**Referència:** 1577/0/2

**Denominació:** Tapa 50 ml allisson

**Data:** 04/06/2021

**Motiu informe:** S'ha modificat antigir en una de les figures del motlle. (RD). Comprovar aspecte i mides.

**PLÀNOL: Si però no actual 28/03/18 –**

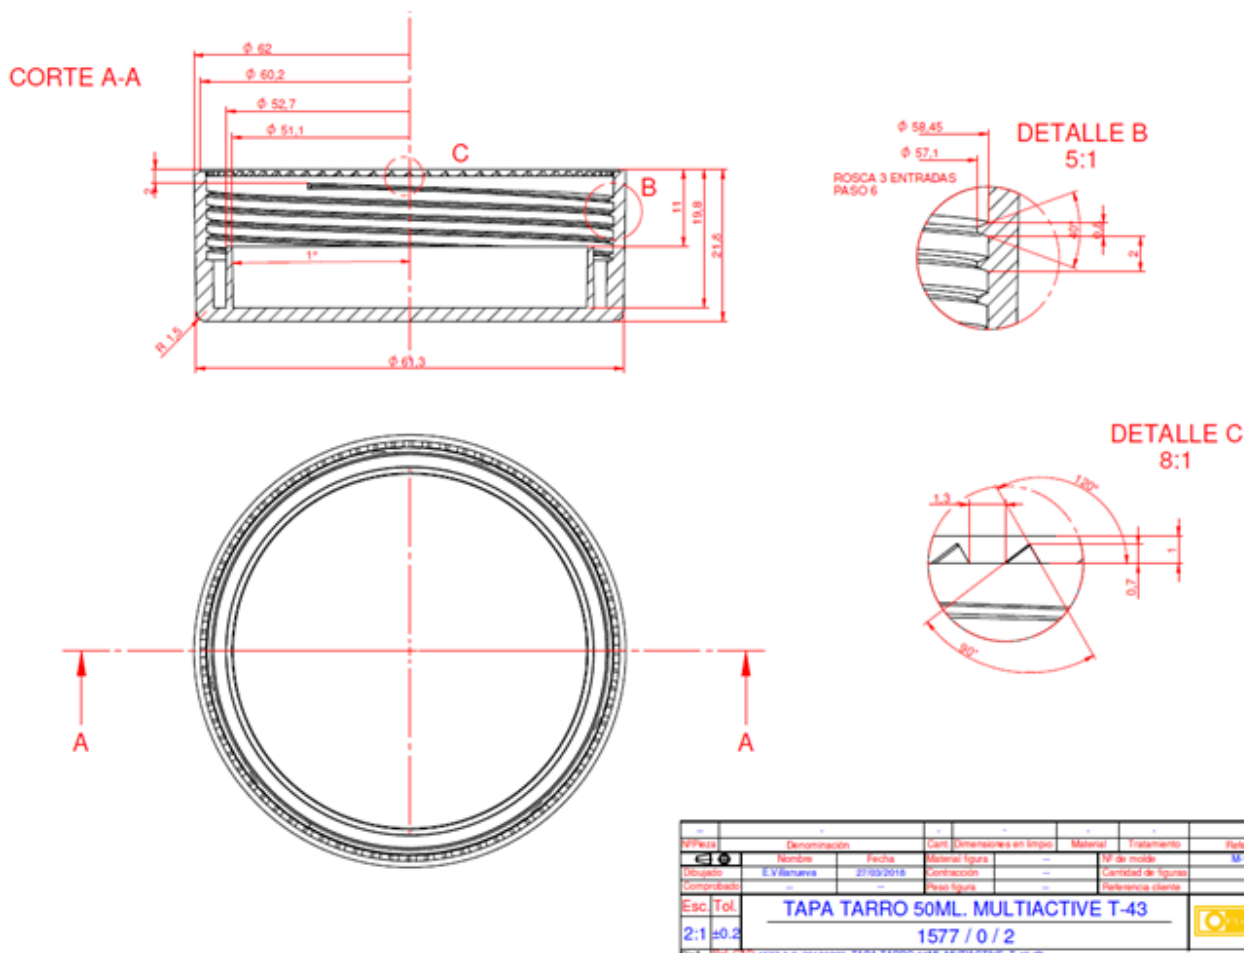
Aquest plànol no contempla la modificació realitzada a la RD, ni tampoc es actual amb les tapes que fem ara.

Falta plànol actual amb diferència de materials, i tenir la pauta actualitzada amb plànol actual.

### 1- DIMENSIONAL:

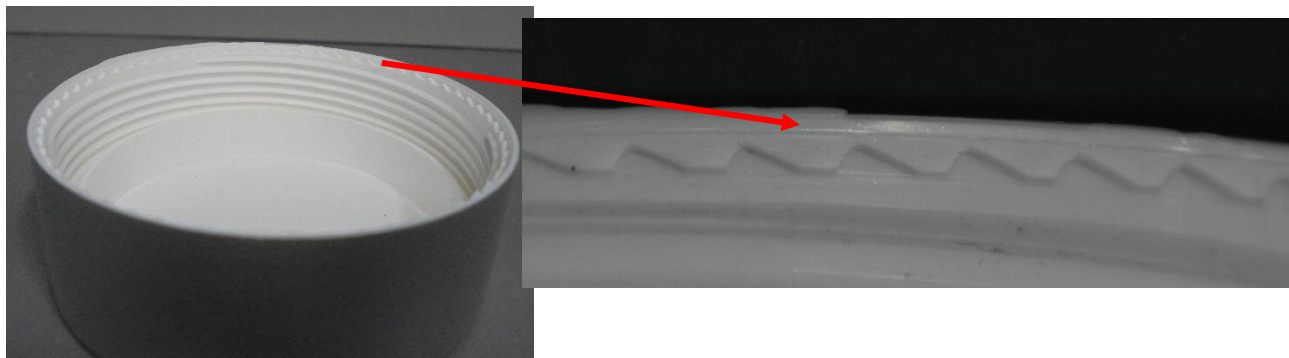
Hi ha mides fora de toleràncies segons plànol. Els diàmetres. Amb històric de mides, crec que el plànol està fet amb mides de la tapa en PP, i que el diàmetre surt més petit.

A la pauta hi ha valors diferents al plànol.

**ASPECTE:**

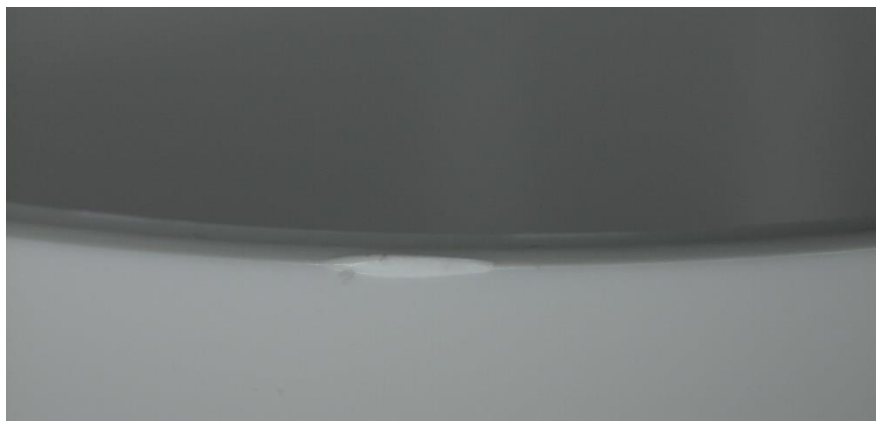
La figura modificada, RD, tenen rebava a la valona:

També han sortit amb una mica de rebava de cono a la boca:

També tenen algun cop a la boca:

Pot ser bona la modificació, però aquest motlle segueix amb molts problemes per injectar peces correctes. Segueixen fent rebava o sortin curtes. Falta ajustar millor el motlle.
